Høringssvar vedr. krydsombygning Godthåbsvej - Sallingvej - Hillerødgade

Krydsombygning Godthåbsvej - Sallingvej - Hillerødgade

Bemærkninger til høringssvar fra Vanløse Lokaludvalg

Opsummering og bemærkninger til høringssvar fra Movia til projektforslaget

Figur 1 - Dårlig løsning for cyklist

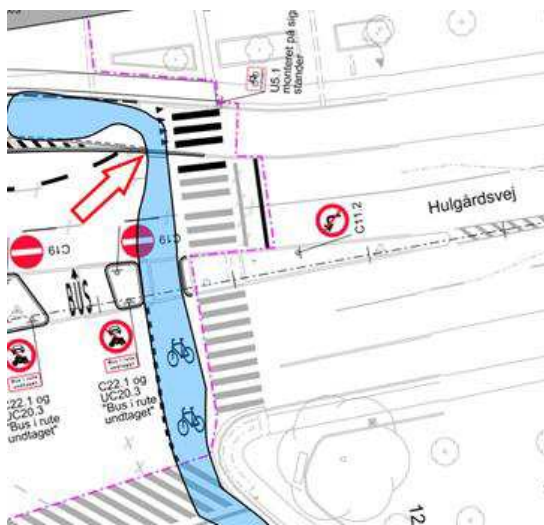
På den nye projektplan er indtegnet en rampe, der fremstår smal og tvinger cyklisten til et brat sving på cykelstien i vestgående retning. På figur 1 er indtegnet med blå farve den plads, der tilsyneladende er afsat for cyklister. Rød pil viser den smalle rampe.

Vil det være muligt at forlænge rampen mod vest og gerne som vist på det forslag vi tidligere har fået tilsendt, jf. figur 2, hvor "cykelruten" fremstår forudsigelig for cyklisterne?

1. På det opdaterede projektforslag er indtegnet en rampe, der fremstår smal og tvinger cyklisten til et brat sving på cykelstien på Hulgårdsvej i vestgående retning. Vil det være muligt at forlænge den smalle rampe for cykelstien og gerne som vist i skitseforslaget i forbindelse med Vejdirektoratets tilsagn, jf. figur 2, hvor "cykelruten" fremstår forudsigelig for cyklisterne?

Den smalle rampe vil blive forlænget i forbindelse med den kommende detailprojektering. Forvaltningen vil også undersøge, hvordan "cykelruten" bedst kan være forudsigelig for cyklister.

Figur 3 - Nyt forslag, - ingen forbedring

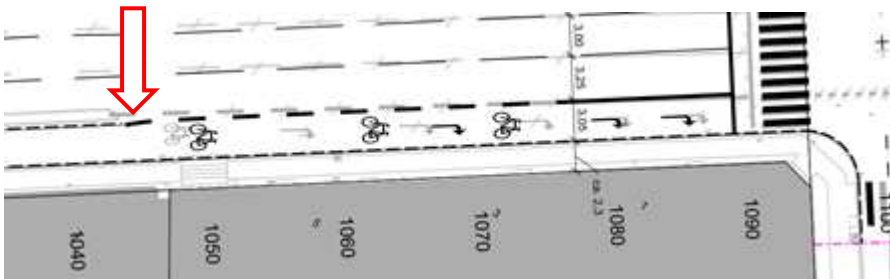
Sallingvej østgående: Det nye forslag er stort set som i dag, jf. figur 3.

At parkeringsbedet er bortfaldet i et nye projekt, er forståeligt nok, men behøver den forlængede cykelsti også at udgå? Se rød pil.

Den forlængede cykelsti er at foretrække, da der herved bliver en kortere strækning, hvor cyklister skal navigere blandt, holdes tilbage af og indtage udstødningsgasser fra biler, der skal til højre.

2. At parkeringsbedet på Sallingvej i østgående retning er bortfaldet i det opdaterede projektforslag, er forståeligt nok, men behøver den forlængede cykelsti også at udgå? Den forlængede

Resultaterne fra trafiksimuleringen viser, at det er nødvendigt at opretholde længden af den eksisterende højresvingsspor for at sikre fremkommeligheden mod øst, fordi højresvingsbiler har en større risiko for at blokere biler på ligeudbanen, hvis højresvingsbane er for kort.

Den forlængede cykelsti i den tidligere version af projektforslaget var at skabe en strækning på 35 m mellem parkeringsbedet og fletningspunktet for højresvingsbiler og cyklister, med ligeudbanen parallelt med cykelstien, for at sikre trafiksikkerheden i henhold til vejreglerne. Når parkeringsbedet er bortfaldet, er det ikke længere nødvendigt at forlænge cykelstien. I dette tilfælde er det også bedre for trafiksikkerheden, når fletningspunktet for højresvingsbiler og cyklister placeres lidt længere væk fra dette trafikerede kryds.

Figur 4 - Tidligere forslag - forlænget cykelsti er at foretrække

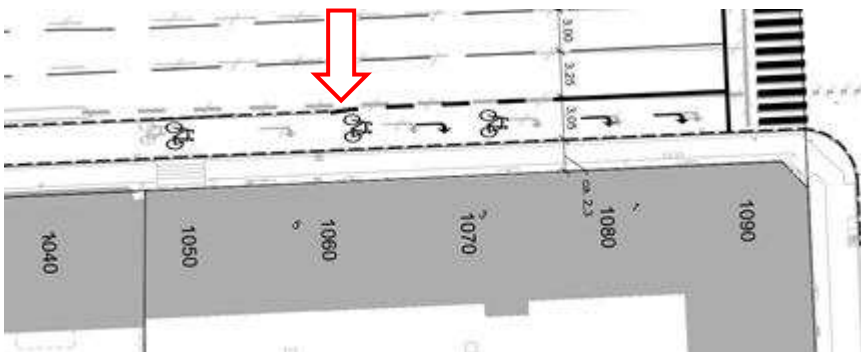
cykelsti er at foretrække, da der herved bliver en kortere strækning, hvor cyklister skal navigere blandt, holdes tilbage af og indtage udstødningsgasser fra biler, der skal til højre.
